TRIBUNALE DI POTENZA

ESECUZIONE IMMOBILIARE: N. 6/2020 R.G.E.

RELAZIONE DEL C.T.U.

CHIARIMENTI ALLE OSSERVAZIONI SEGNALATE

[Stralcio estratto dalla Tav. 1P allegata al Permesso di Costruire n. 97/2007]

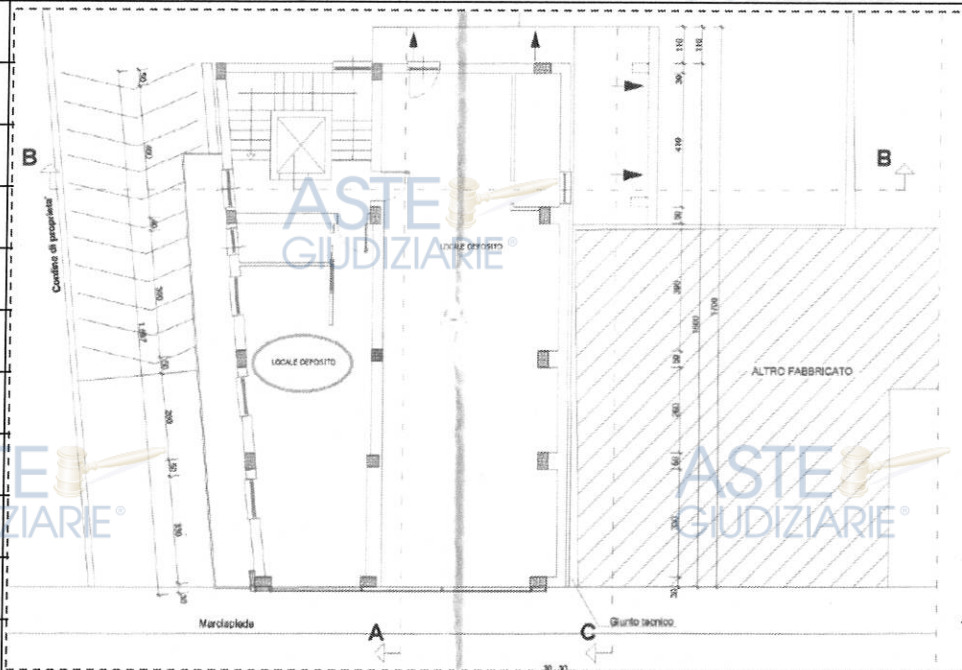
Nel lotto n. 2 il Consulente rileva che il **locale deposito o locale sottotetto** non ha *“né le condizioni urbanistiche né quelle igienico sanitarie, con particolare riferimento alle altezze interne, per la modifica della destinazione d'uso in residenziale”*.

Sul punto si rileva che nei grafici allegati al titolo urbanistico non esistono grafici rappresentativi di detto locale. In buona sostanza il Consulente, con una certa forzatura, ha denominato locale – deposito (vedasi pag. 6 della Consulenza) ciò che in effetti oggi è un locale residenziale ma che nella realtà era solamente un lastrico solare.

Pertanto, la cosiddetta trasformazione del locale residenziale in locale deposito è un'operazione non sanabile proprio per le ragioni suesposte e cioè perché in origine era semplicemente un lastrico solare.

sottotetto del Lotto n. 2, si ritiene opportuno precisare che dagli elaborati progettuali allegati al Permesso di Costruire n. 97/2007 il piano in questione risulta già assentito quale volume edilizio esistente, con destinazione d'uso a "locale deposito".

Sul punto si precisa altresì che il piano sottotetto risulta rappresentato negli elaborati progettuali come volume edilizio chiuso, con destinazione a deposito, e non quale superficie scoperta o **lastrico solare**.

Pertanto, contrariamente a quanto dedotto nelle osservazioni di parte, non si riscontra alcuna trasformazione di un preesistente lastrico solare in superficie residenziale, né la realizzazione di nuova volumetria abusiva, atteso che il piano sottotetto risulta regolarmente rappresentato negli elaborati progettuali assentiti e trova altresì corrispondenza nella documentazione catastale acquisita agli atti.

Giunto verticale:
Separazione fisica fra le due strutture in C.A.

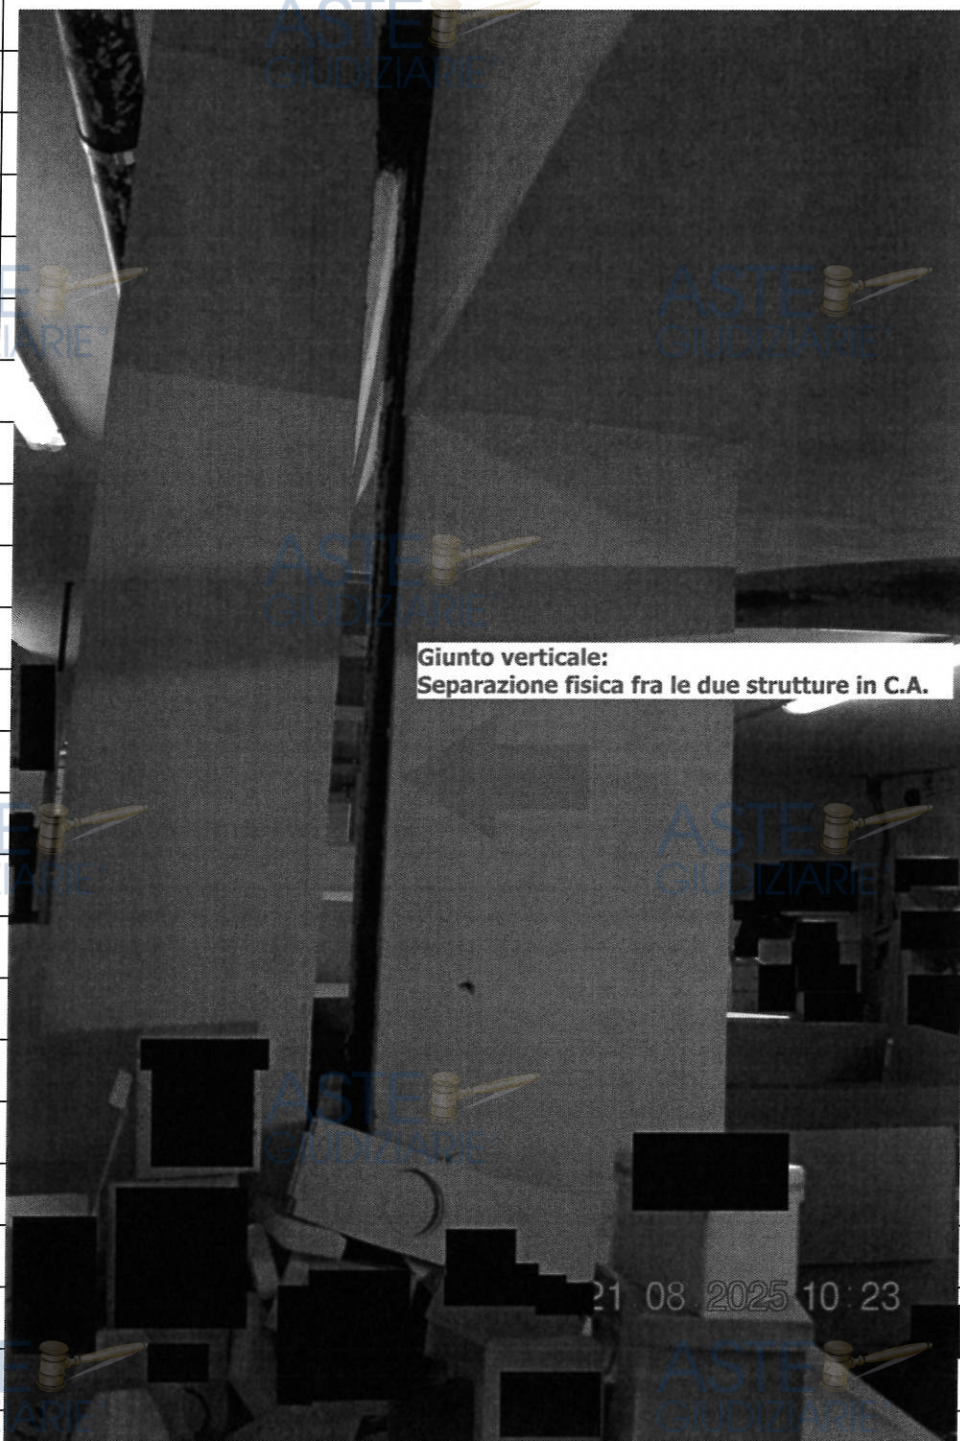
Sempre nel lotto n. 2, **al piano seminterrato** (pag. 7), il Consulente ha evidenziato la difformità edilizia della rampa di accesso che oltre che essere abusiva è anche priva dell'agibilità. A pag. 7 il Consulente scrive letteralmente *“si rileva, inoltre, che la rampa non risulta statisticamente collegata alla struttura principale dell'edificio dalla quale è separata a mezzo giunto tecnico ...”*.

Contrariamente a quanto sostenuto dall'ausiliare del Giudice **non è**

sanabile la rampa di accesso in quanto non è possibile effettuare un deposito sismico in sanatoria solo della parte abusiva poiché **il giunto tecnico non esiste**, la struttura è unica e, si ripete, non è sanabile se non con gravosi e rischiosi interventi sulla parte strutturale autorizzata.

Si precisa altresì che il riferimento contenuto nella relazione peritale alla circostanza che la rampa "*non risulta staticamente collegata*" alla struttura principale dell'edificio deriva dalle risultanze oggettivamente rilevabili in sede di sopralluogo. In particolare, è stata riscontrata la presenza di una netta separazione tra le strutture verticali della rampa e quelle del fabbricato principale, con interposizione di uno spazio libero di circa 10 cm, circostanza compatibile con la presenza di un giunto tecnico tra i due corpi di fabbrica.

Lo scrivente evidenzia, per completezza, che non è stato possibile verificare direttamente le modalità di connessione delle opere in fondazione e a livello degli elementi strutturali non ispezionabili, non potendo il CTU procedere ad accertamenti di tipo distruttivo sulle strutture esistenti. Tuttavia, la valutazione espressa nella relazione di stima trova ulteriore riscontro negli elementi documentali acquisiti nel corso delle indagini svolte.

In particolare, dalla documentazione fotografica storica reperibile risulta che la rampa fosse già esistente e completata alla data dell'ottobre 2008 (*cf. foto google maps*), mentre il collaudo statico relativo al fabbricato principale risulta sottoscritto in data 15.06.2006. Tale circostanza costituisce elemento valutativo, unitamente agli altri riscontri acquisiti, in quanto ove la rampa fosse stata strutturalmente solidale al fabbricato principale già alla data del collaudo, la stessa avrebbe necessariamente dovuto costituire parte integrante delle opere strutturali oggetto di deposito e collaudo statico.

[Stralcio estratto dalla Tav. 1P allegata al Permesso di Costruire n. 97/2007]

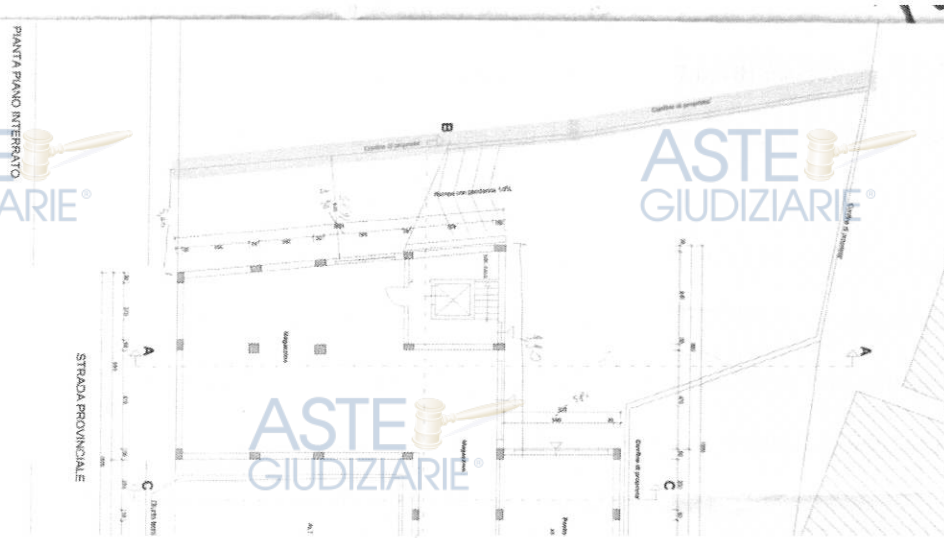
Inoltre, come l'On.le Tribunale potrà verificare dal grafico che si allega alle presenti note, il Consulente non ha rilevato ed evidenziato la circostanza che una parte del piazzale di proprietà [REDACTED] include anche la proprietà del confinante [REDACTED] (nel grafico vedasi la part.IIa n. 1473 che include anche parte della proprietà [REDACTED]. Pertanto una eventuale sanatoria necessariamente includerebbe la proprietà di un terzo con grave danno per lo stesso.

Si precisa che le consistenze immobiliari considerate nell'ambito della procedura risultano quelle desumibili dalla documentazione catastale acquisita agli atti e che, pertanto, eventuali superfici ulteriori rispetto a quelle ivi rappresentate non hanno formato oggetto di autonoma valutazione.

Si rileva inoltre che la documentazione acquisita nel corso delle indagini restituisce rappresentazioni non perfettamente coincidenti dell'andamento del confine. In particolare, negli elaborati allegati al titolo edilizio originario il confine risulta rappresentato in modo coerente con l'andamento catastale,

mentre negli elaborati relativi al successivo titolo edilizio il medesimo è rappresentato con andamento rettilineo sostanzialmente coincidente con l'attuale configurazione dei luoghi.
